Al·legacions que formula [] amb document d'identitat []
amb domicili en [] amb correu electrònic a efecte de notificaciones:
[] i amb telèfon [] com a persona preocupada per la situació i,

En relació amb l'anunci de l'Ajuntament de Planes pel que es sotmet a informació pública l'expedient en relació amb l'anunci de l'Ajuntament de Planes pel qual es sotmet a informació pública l'expedient de l'aprovació del Programa d'Actuació Integrada del sector Mas de la Foia en règim de gestió per les persones propietàries publicat al DOGV de l'11 de juny de 2026.

1. LAS CONDICIONES DE LA DECLARACIÓN DE IMPACTO AMBIENTAL DE 2002 DEBEN MODIFICARSE

Corredor Fluvial

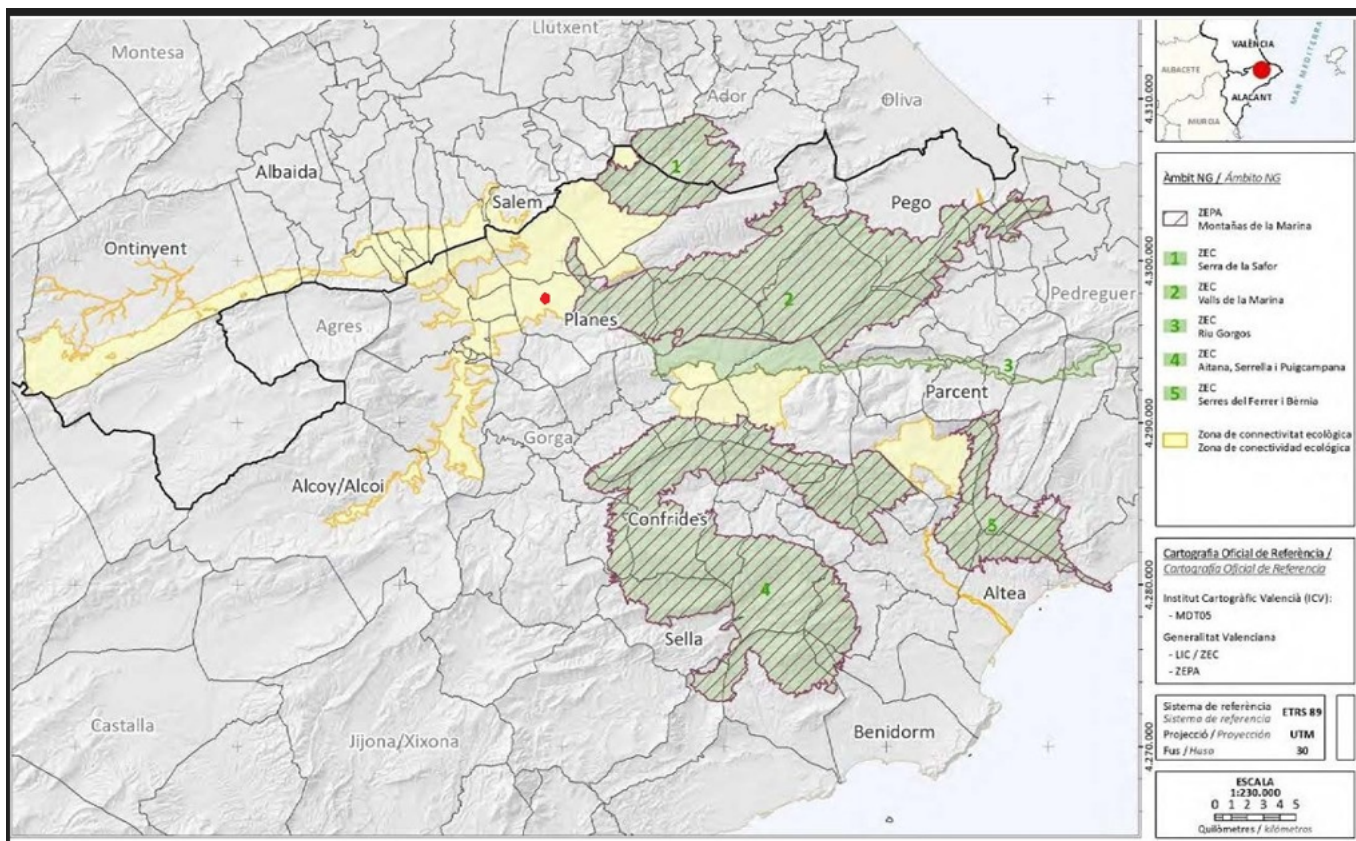
Todo el espacio ocupado por el PAI se incluye dentro de un corredor ecológico fluvial sobre el cual no se ha valorado el posible impacto ambiental

Dice la pág.78 del Documento ambiental:

Suelo Forestal Estratégico

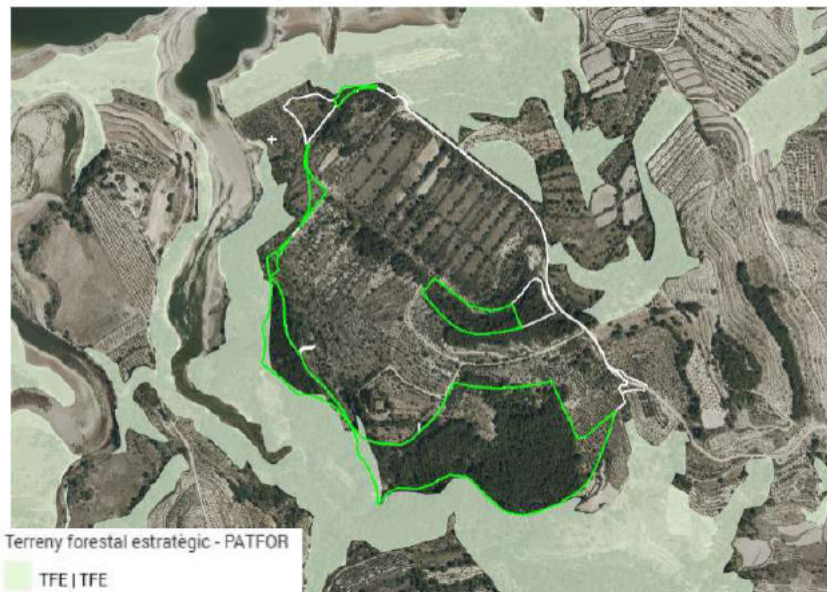
16. NO SE HA VALORADO EL IMPACTO AMBIENTAL SOBRE EL SUELO FORESTAL ESTRATÉGICO COLINDANTE AL PAI

16.1. El Documento ambiental se limita a hacer constar la naturaleza forestal del terreno limítrofe, aunque no plantea ninguna medida de protección y prevención más allá de la deforestación de una franja para prevenir incendios:

1) Incendio forestal (interfaz urbano-forestal)

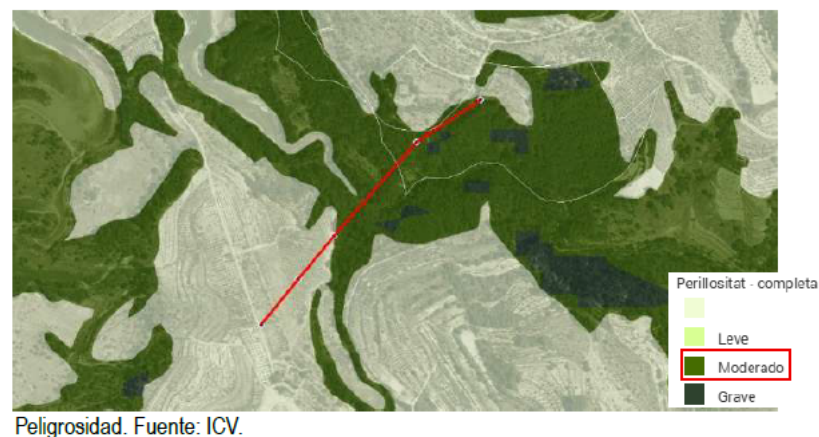
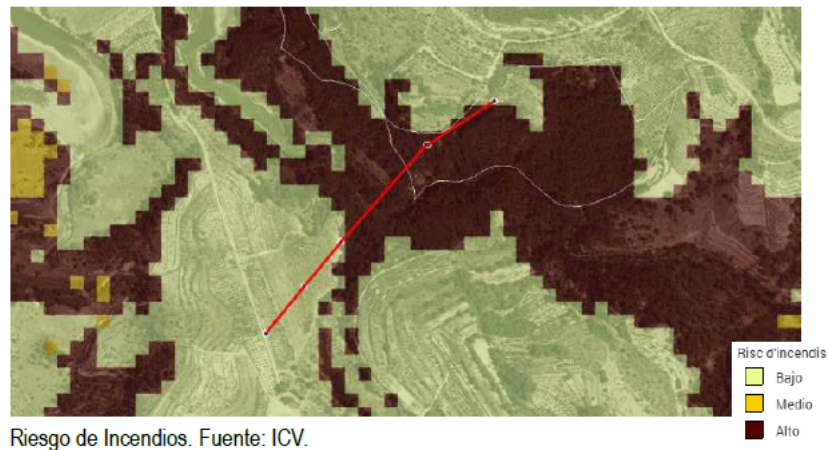
17.1. Dice la pág. 106 del Documento ambiental:

No tiene sentido autorizar una urbanización rodeada de suelo forestal donde el peligro de incendio es muy alto.

Consideramos que los 30 m. son insuficientes.

5.12.- FAUNA Y COMUNIDADES ANIMALES

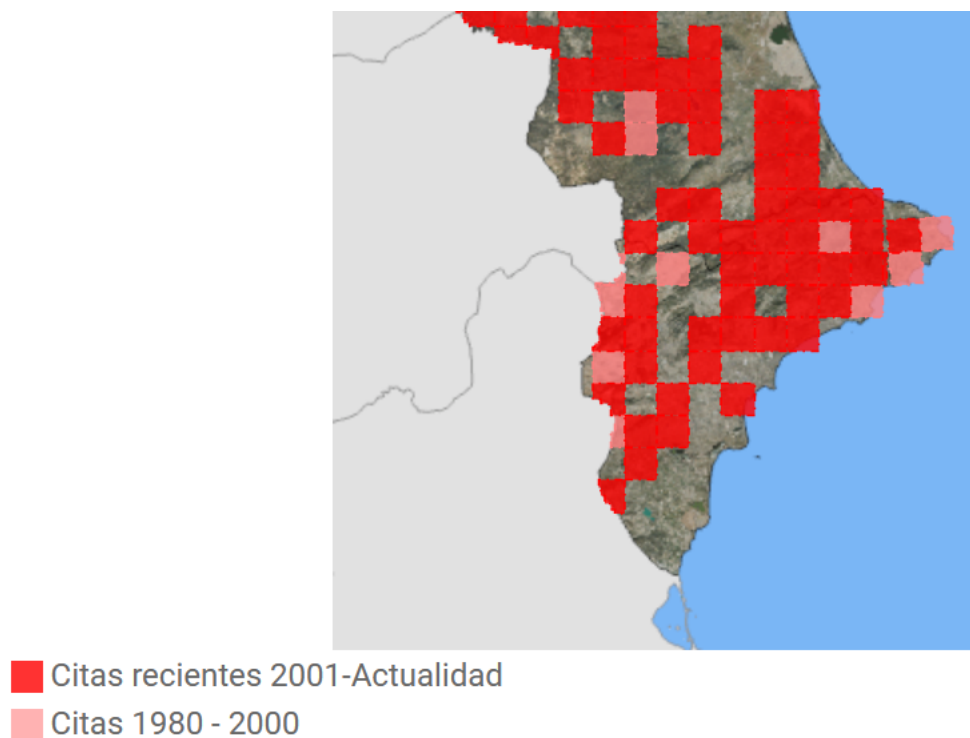
18. SE OCULTA LA PRESENCIA EN LA ZONA DEL ÁGUILA AZOR PERDICERA, EN PELIGRO DE EXTINCIÓN

18.1. Dice el Documento ambiental en la pág. 63:

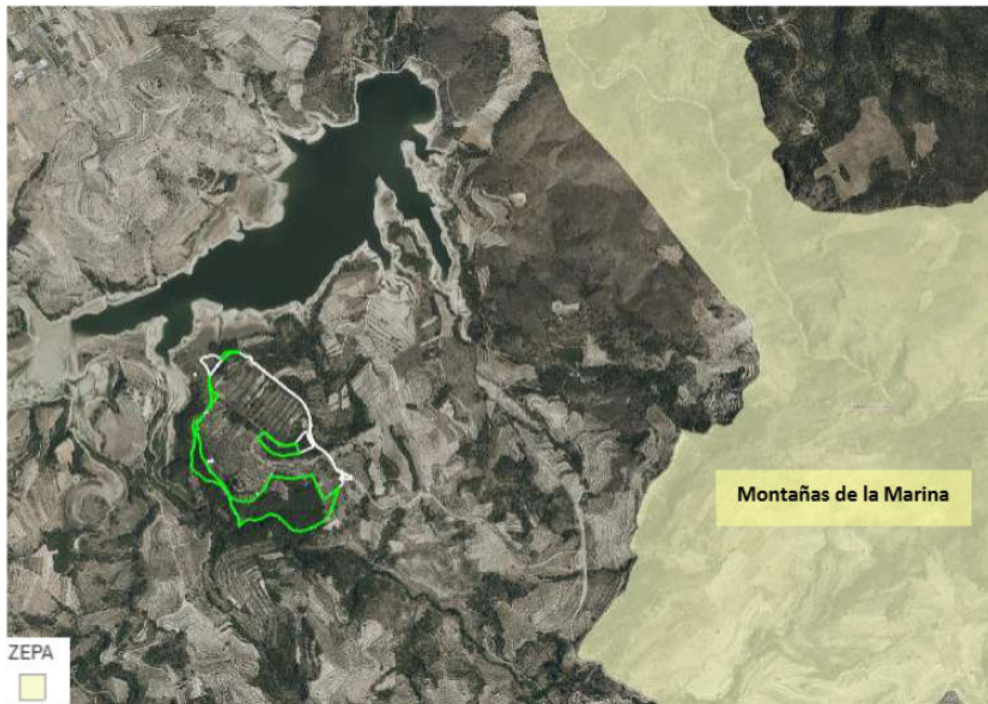
22. A TAN SOLO 1500 METROS SE ENCUENTRA LA ZEPA “MONTAÑAS DE LA MARINA” Y NO SE HA REALIZADO EL CORRESPONDIENTE ESTUDIO DE REPERCUSIONES SOBRE LA RED NATURA 2000

22.1. Dice el Documento ambiental:
